泊発電所（1，2号炉）

敷地の地質に関する

指摘事項について

昭和59年 3月13日

第1.1図(3)谷形状確認位置図(①断面)

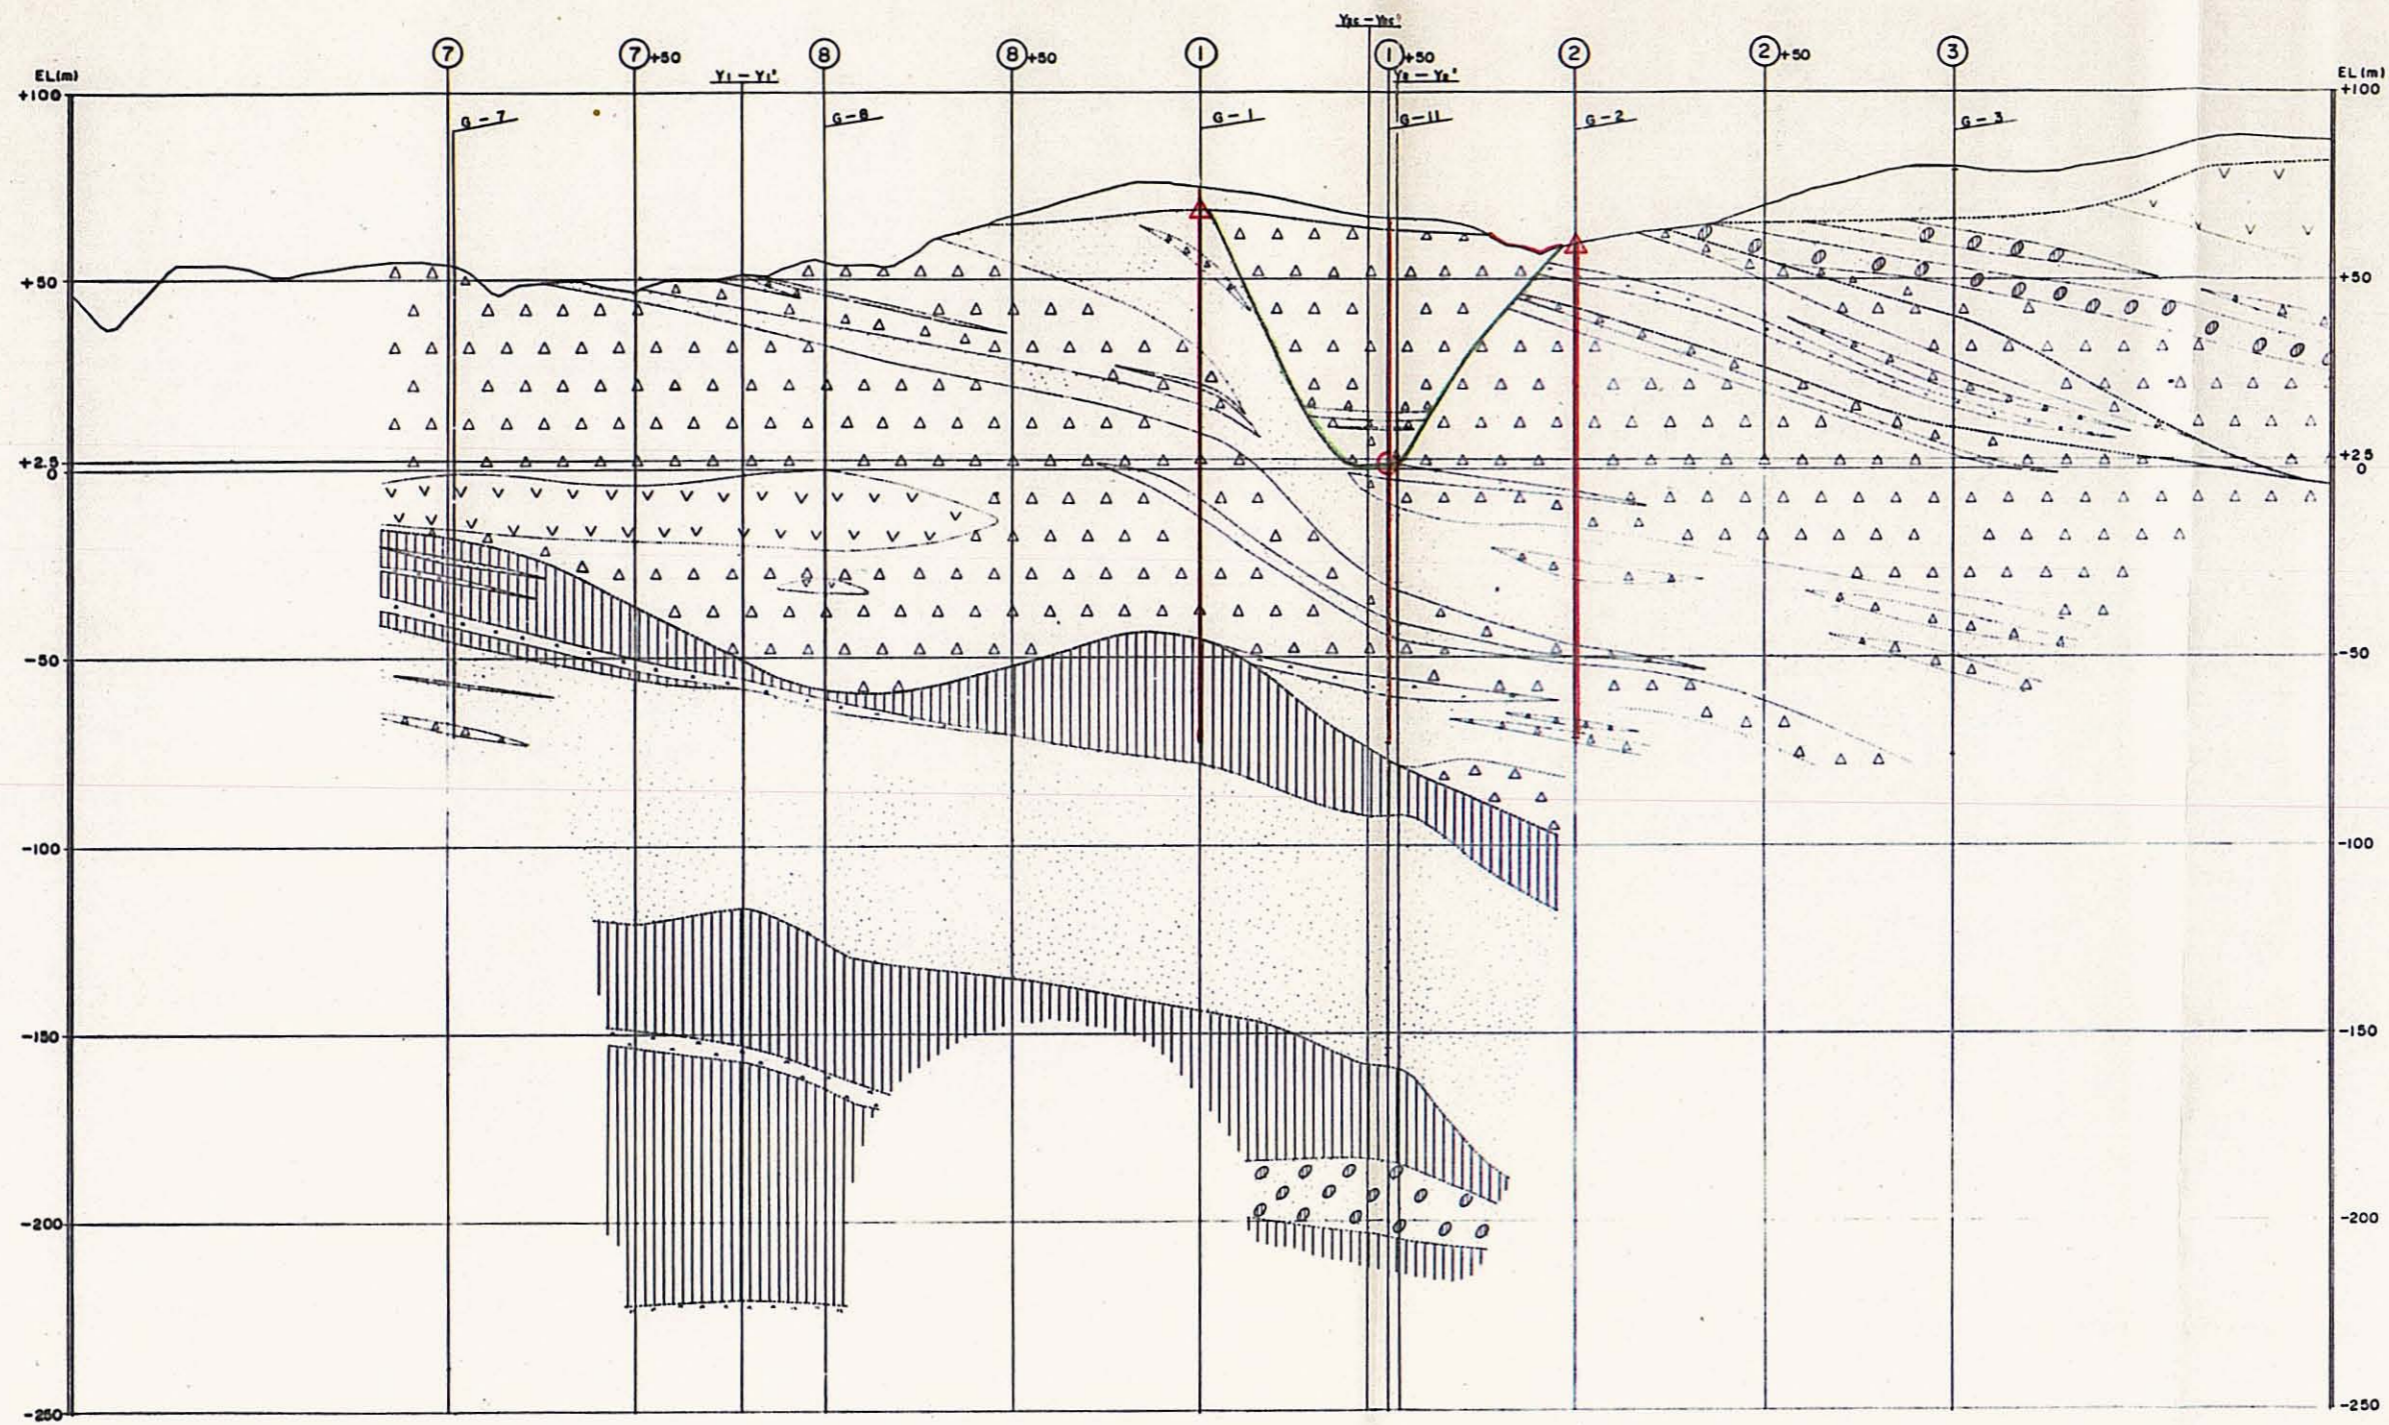
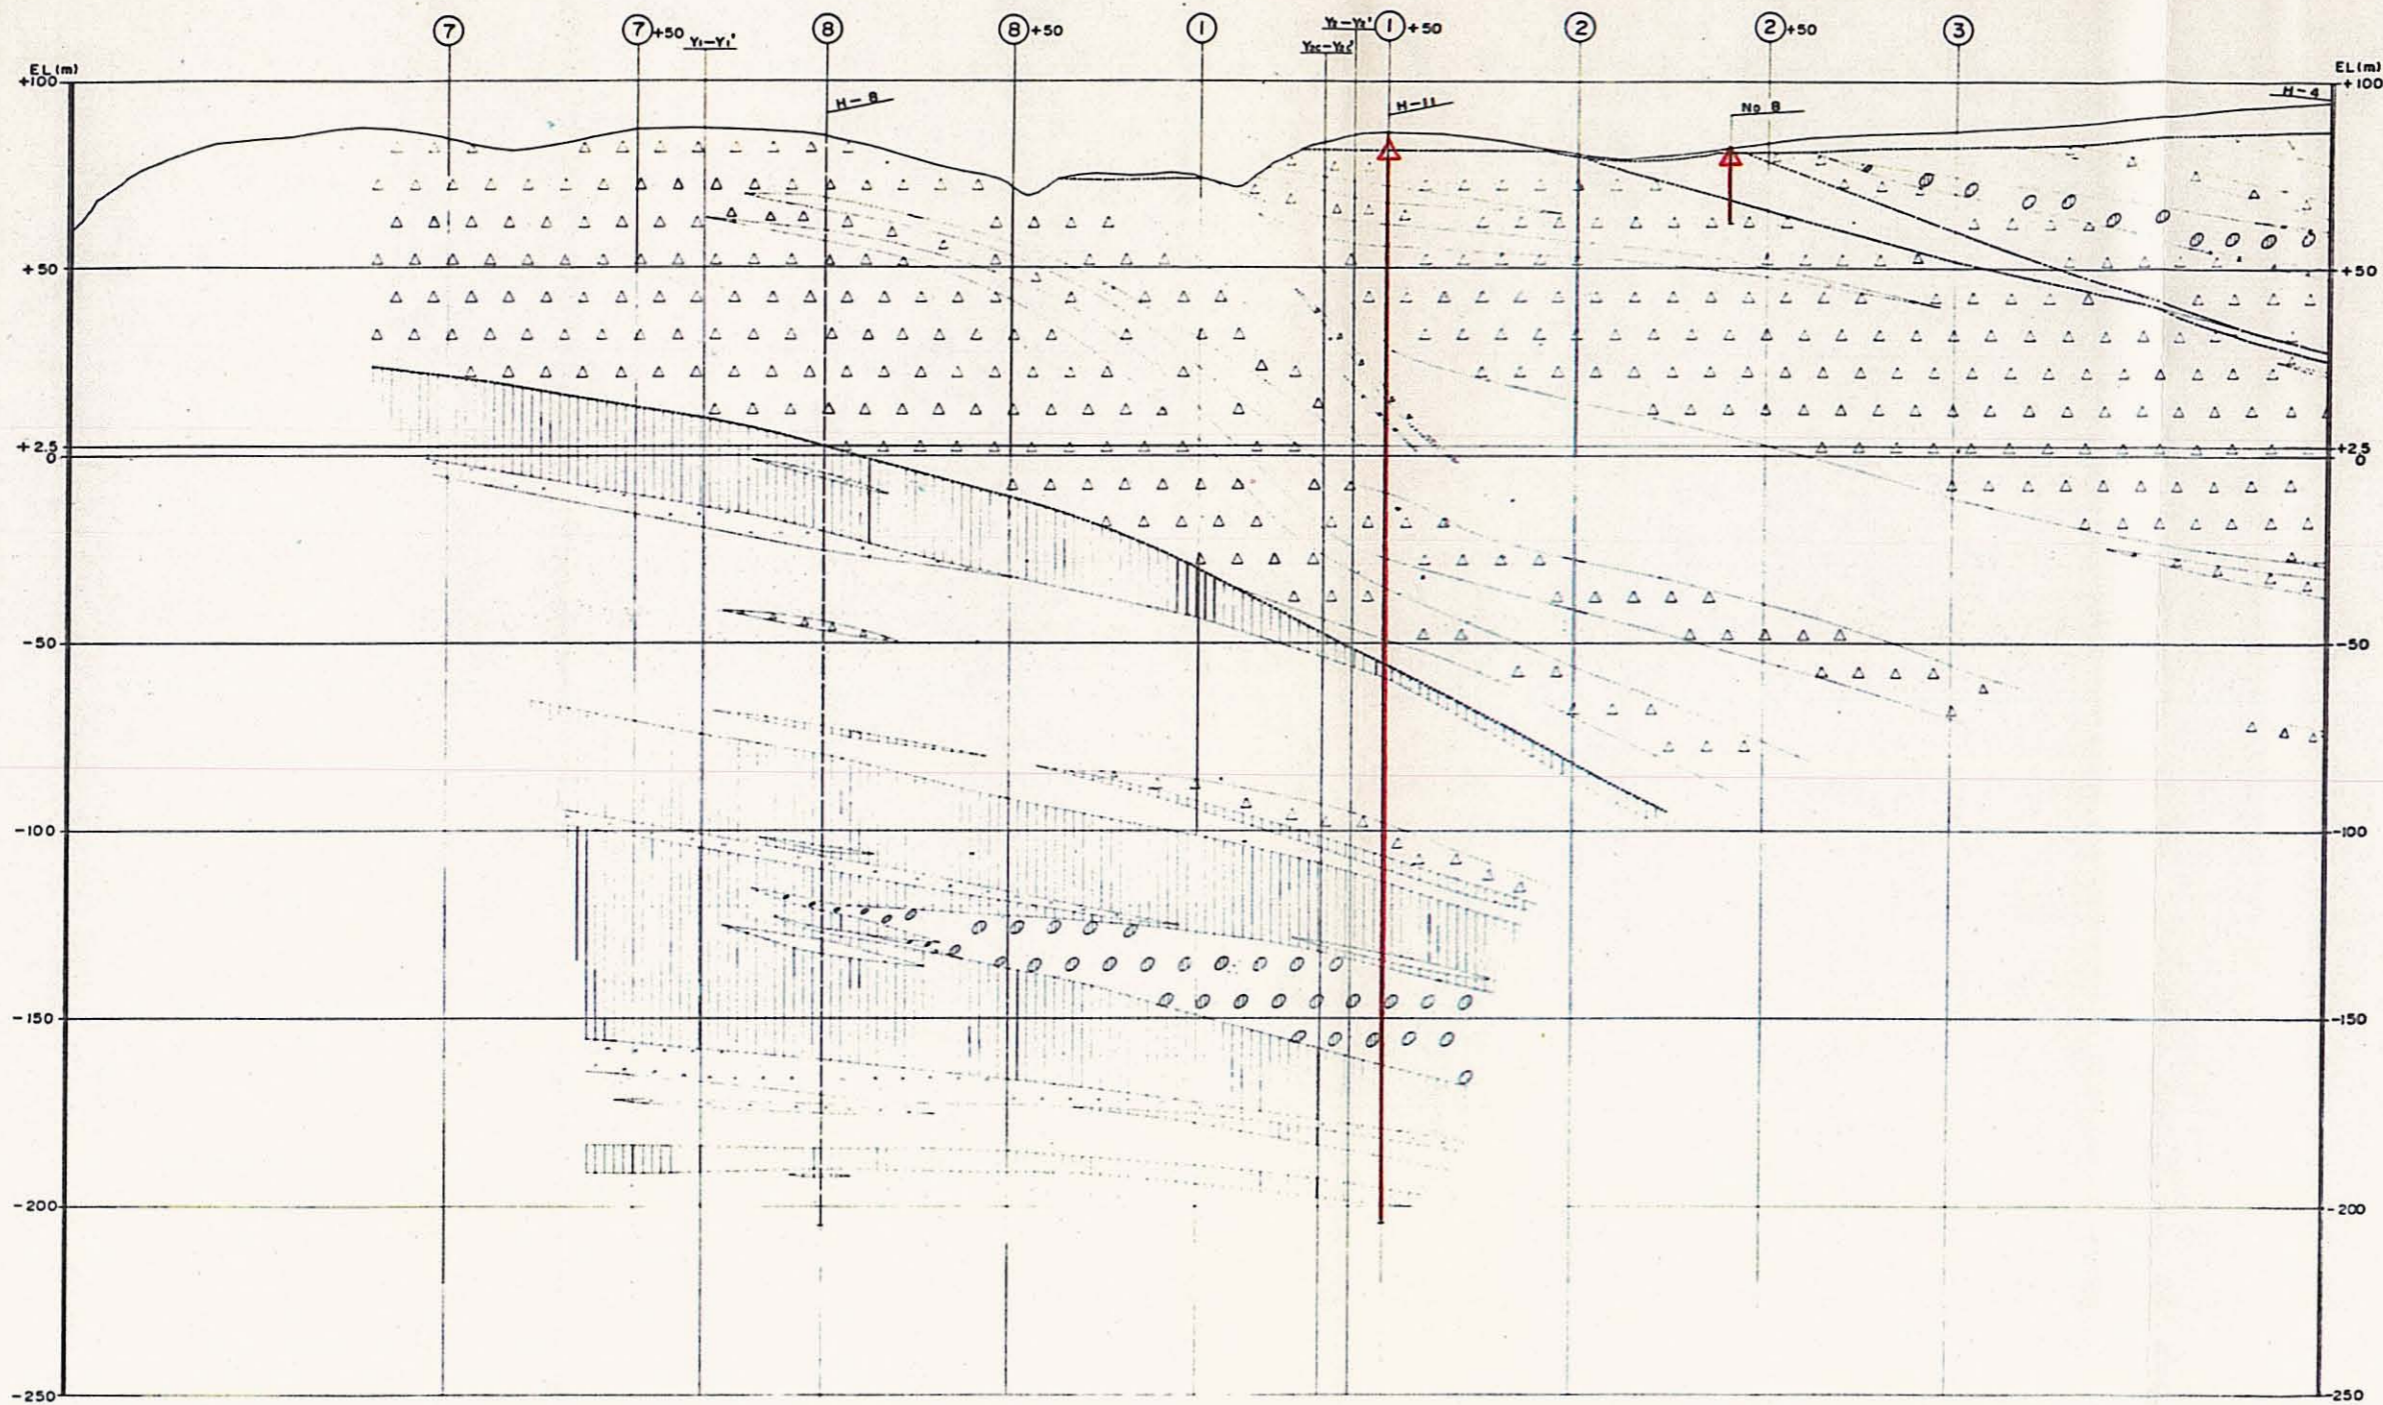
1. 神恵内累層火砕岩層中にみられる谷形状について

(1) 原子炉建屋付近の地表地質調査、ボーリング調査、試掘坑調査結果によると、上部層を抜きとった地質模型に示すように神恵内累層上部層基底面が1、2号炉中内付近に谷形状を呈すると考えられる部分が認められた。

谷形状の確認位置を第1.1図に、谷形状確認一覧表を第1.1表に示す。(添付資料 参照)

③ 第1.1図の地質断面図①、②及び③断面の①+50測線付近の中、下部層に撓曲が認められることから、その後敷地に撓曲作用があり、谷部に变形があったと考えられる。この撓曲は、④測線ではあまり明瞭ではない。

(い) 撓曲による①及び④断面の谷底付近の変位量は、第1.1図からみてそれぞれ $18m$ 程度、 $32m$ 程度と推定されるので、もし撓曲が起らなければ傾動前の谷底面の形状は、第1.3図の③線のようにほぼ平だらかたつものであったと考えられる。

第 1.2 図 地質スケッチ

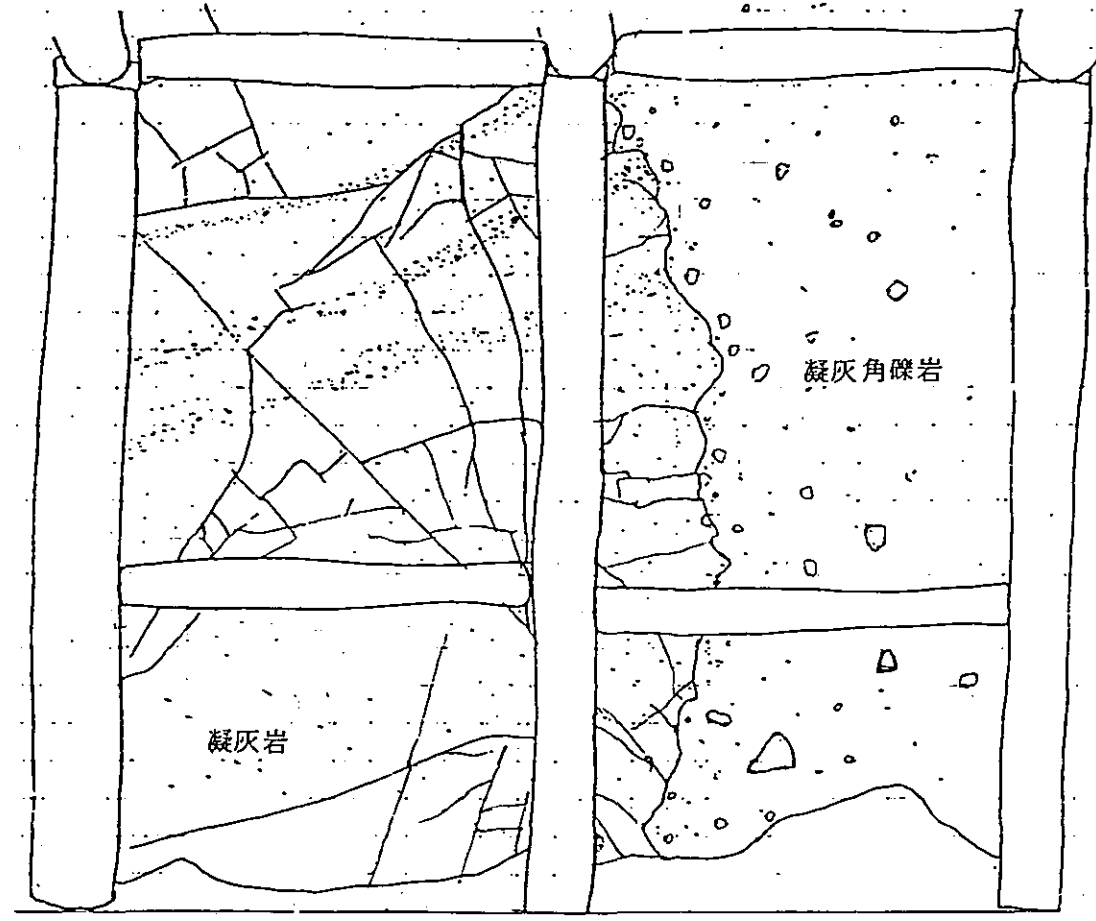
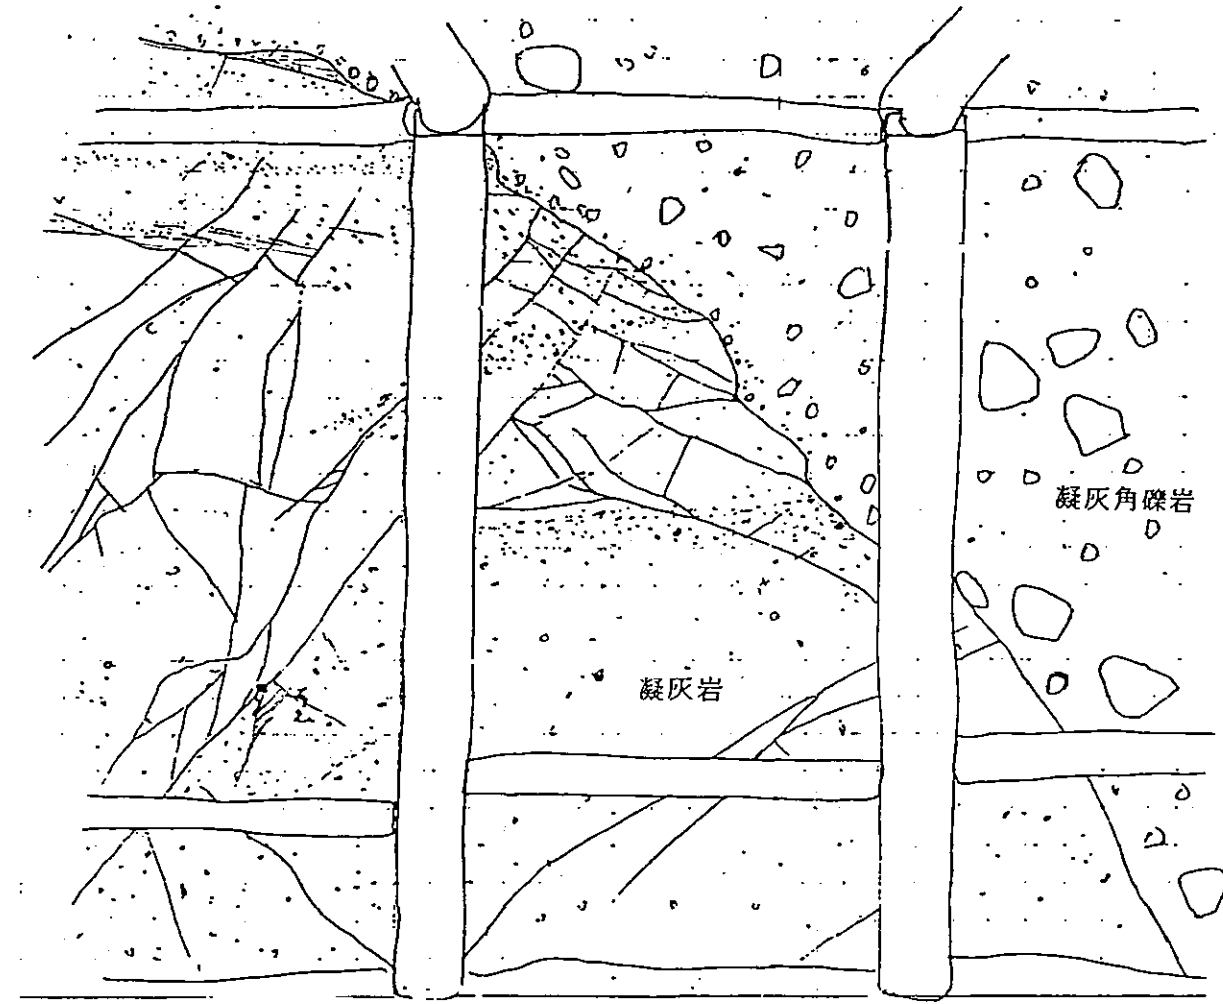
(2) 試掘坑調査の結果から谷形状部の状況を要約すると以下のとおりである。(第1.2図参照)

- ① 中、下部層に認められる節理は、上部層に連続していない。
- ② 谷壁は、小さな凹凸に富んでいて、中、下部層と上部層の境界は密着している。
- ③ 上部層の基底の凝灰角礫岩を構成する礫がやや丸味を帯びている。

これらのことから、谷形状は、上部層堆積以前に侵食作用等により局所的に形成され、そこに上部層が堆積したものと推定される。
